WIM/MW/ZP/340/50/3620/2008

Dotyczy postępowania WIM/ZP/340/50/2008 „Budowa ogrodzenia płyty boiska stadionu miejskiego przy ul. Jana Matejki 22 w Świnoujściu.”

MODYFIKACJA NR 1

Szczegół wzmocnienia mocowania panelu ogrodzeniowego za pomocą dodatkowego elementu z blachy stalowej zabezpieczającej panel przed wysunięciem się z mocowania.

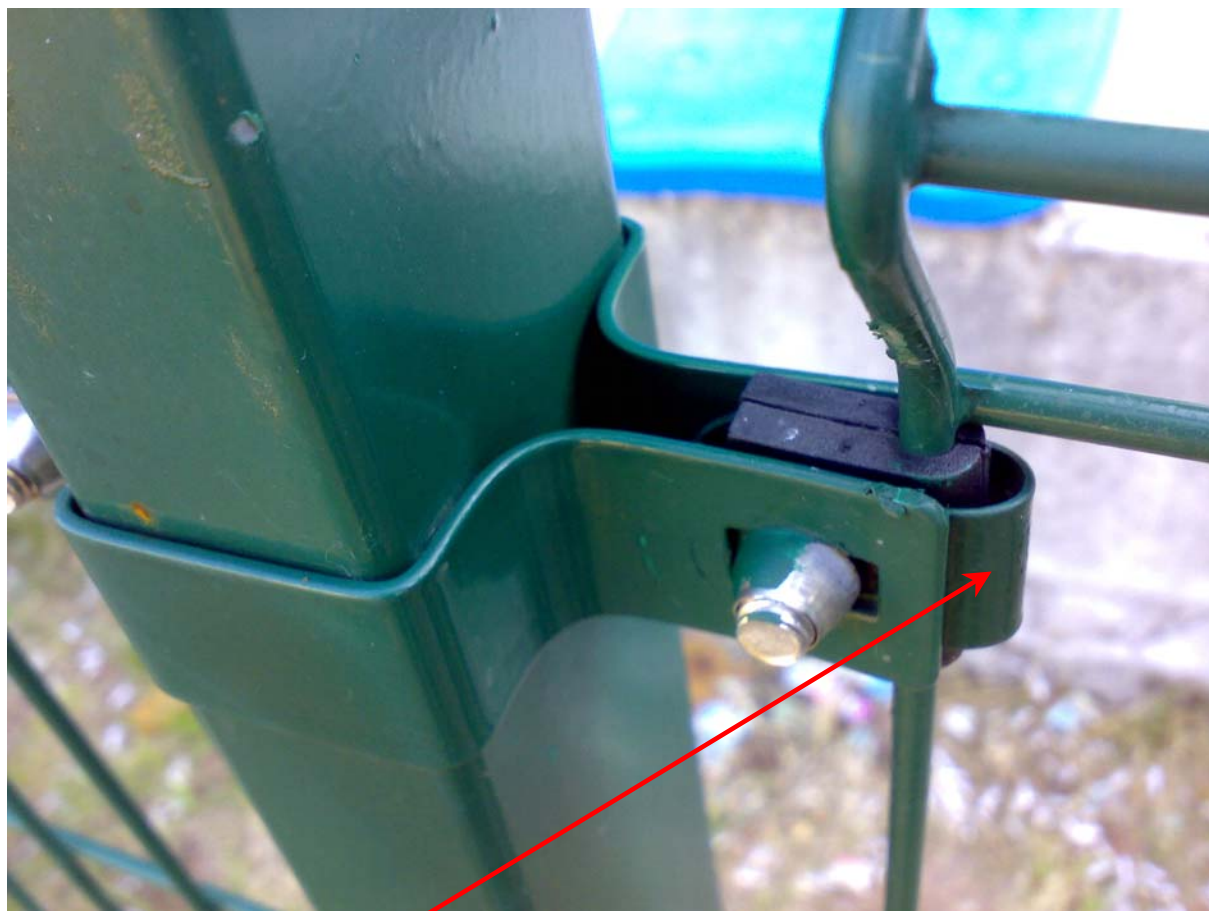
1. Po załączniku nr 3 wprowadza się załącznik nr 3.1. będący załącznikiem do niniejszej modyfikacji pn.: „Szczegół wzmocnienia mocowania panelu ogrodzeniowego.”
2. Pozostałe postanowienia specyfikacji istotnych warunków zamówienia SIWZ/WIM/ZP/340/50/2008 pozostają bez zmian.

- dodatkowy element mocujący obejmujący plastikowe mocowanie panelu i zachodzący i utrzymywany przez śrubę łączącą obejmy mocowania

Uwaga: stosować śrubowe połączenia z gwintem zrywalnym.
